ふそうローザの乗車装置（スイングドア）のリコールについて

リコール届出番号	5206	リコール開始日	令和４年 ９月 21 日
基準不適合状態にあると認める構造、装置又は性能の状況及びその原因	小型バスにおいて、スイングドアの車両前側ドアラッチ一式の製造が不適切なため、不良品を組付けたものがある。そのため、そのままの状態で使用を続けると、当該ラッチが破損してスイングドアを開けられなくなるおそれがある。		
改善措置の内容	全車両、スイングドアの前側ドアラッチ一式を点検し、不良品が組付けられていた場合には、正常品に交換する。

改 善 箇 所 説 明 図

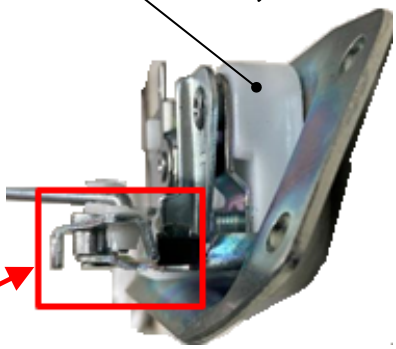
基準不適合発生箇所

小型バスにおいて、スイングドアの車両前側ドアラッチー式の製造が不適切なため、不良品を組付けたものがある。そのため、そのままの状態で使用を続けると、当該ラッチが破損してスイングドアを開けられなくなるおそれがある。

改善措置の内容

全車両、スイングドアの前側ドアラッチー式を点検し、不良品が組付けられていた場合には、正常品に交換する。

識別：作業完了車には、前側ドアラッチー式に青色のペイントを塗布する。
